ZP/2501/02/25

Dotyczy: postępowanie znak. ZP/2501/02/25 – Wykonanie robót budowlanych polegających na przebudowie i rozbudowie Szpitalnego Oddziału Ratunkowego w Specjalistycznym Szpitalu Wojewódzkim w Ciechanowie.
 Specjalistyczny Szpital Wojewódzki w Ciechanowie udziela poniżej odpowiedzi na zapytania wykonawcy.

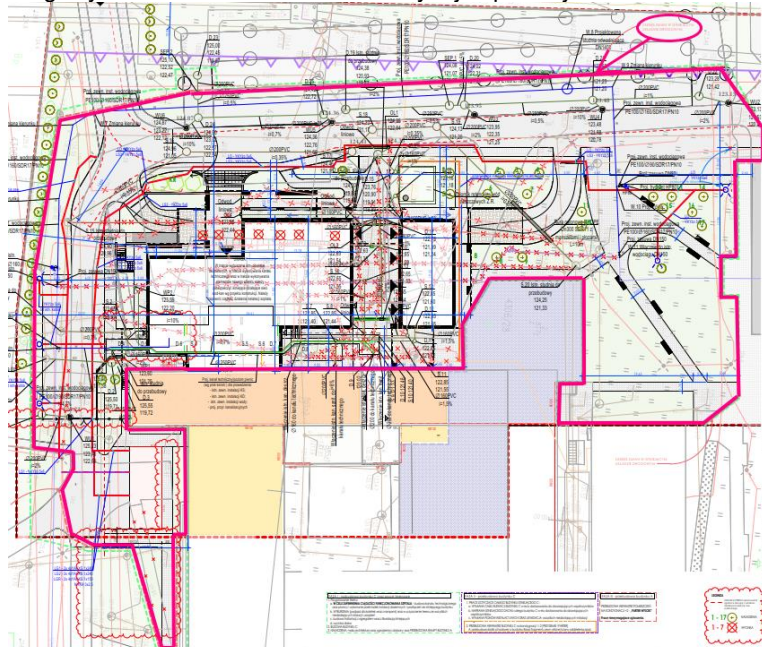
16.	<p>Zgodnie z rys. „24008_PB_GPH_AR_ZA_RZ_B1_00901 PZT – Projekt zagospodarowania terenu” ilość wszystkich nawierzchni utwardzonych znajdujących się w granicach opracowania (linia czerwona ozn. A-G) jak poniżej:</p>	<p>Dane z projektu budowlanego – linia czerwona – dotyczy terenu opracowania objętego pozwoleniem na budowę, natomiast zakres oznaczony na różowo pokazuje obszar, na którym będą wykonywane faktyczne prace budowlane, czyli podlega przekształceniu. Wykonawca otrzymał rysunki edytowalne, na których może dokładnie zweryfikować ilość</p>

wynosi łącznie: 7631,28 m².

Natomiast zgodnie z załączonym do odpowiedzi z dn. 12.03.2025r. rys. „24008-PW-GPH-AR-ZT-RZ-00-0101-P01 – Zbiorczy rysunek koordynacyjny uzbrojenia terenu” zakres zmian w istniejącym układzie drogowym zaznaczono kolorem różowym jak poniżej:

Zgodnie z tym rys. „24008-PW-GPH-AR-ZT-RZ-00-0101-P01 – Zbiorczy rysunek koordynacyjny uzbrojenia terenu” w obszarze zaznaczonym na różowo znajduje się ok. 4350 m² nawierzchni utwardzonych. W związku z tym, że między rysunkami istnieją ogromne rozbieżności, Wykonawca na podstawie dokumentacji projektowej nie jest w stanie samodzielnie oszacować ilości nawierzchni utwardzonych do wykonania. Zgodnie z ustawą PZP opis przedmiotu zamówienia musi być jednoznaczny, wyczerpujący i niebudzący wątpliwości, co zapewnia równe traktowanie wykonawców oraz składanie porównywalnych ofert, dlatego prosimy Zamawiającego o jasną informację, jaką ilość nawierzchni utwardzonych ma wykonać Wykonawca: 7600 m² zgodnie z rys.

„24008_PB_GPH_AR_ZA_RZ_B1_00901 PZT – Projekt zagospodarowania terenu” czy 4350m² zgodnie z zakresem zaznaczonym na różowo na rys. „24008-PW-GPH-AR-ZT-RZ-00-0101-P01 – Zbiorczy rysunek koordynacyjny uzbrojenia terenu”?

terenu utwarzonego do wykonania na obszarze przekształcanym.
